Uwagi do płytki BDM

1 Błędy

Rysunek 1: Sposób przylutowania diody BAS81

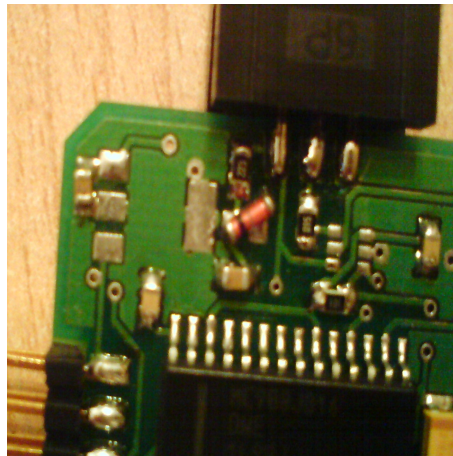
- Drugi pad złącza P1 jest zwarty ze ścieżką oznaczoną na schemacie jako RSTDRV. Rozwiązaniem problemu jest przecięcie zwarcia skalpelem.
- Dioda D3 powinna być diodą Schottky'ego, np. BAS 81 (w obudowie minimelf). Ze względu na niewystępowanie diod Schottky'ego w tak małych obudowach jak 0805, należy przylutować diodę do przelotki, tak jak pokazano na zdjęciu. 1
